**Изменение № 1 ГОСТ 21807—76 Бункеры (бадьи) переносные вместимостью до 2 м<sup>3</sup> для бетонной смеси. Общие технические условия**

**Утверждено и введено в действие Постановлением Государственного строительного комитета СССР от 06.06.85 № 75**

Черт. 1

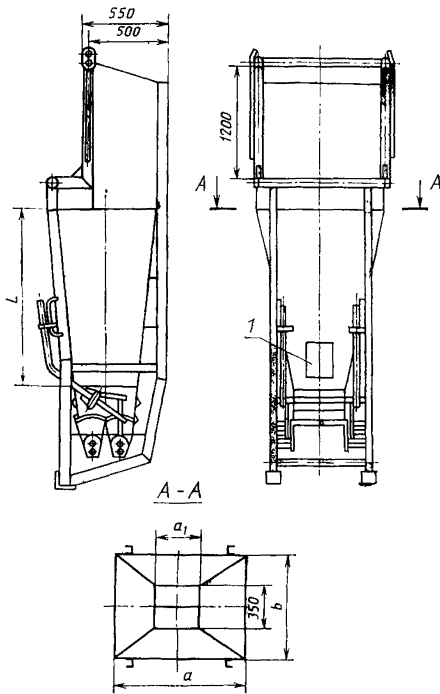
Пункт 2.1. Чертеж 1 заменить новым (см. с. 158).
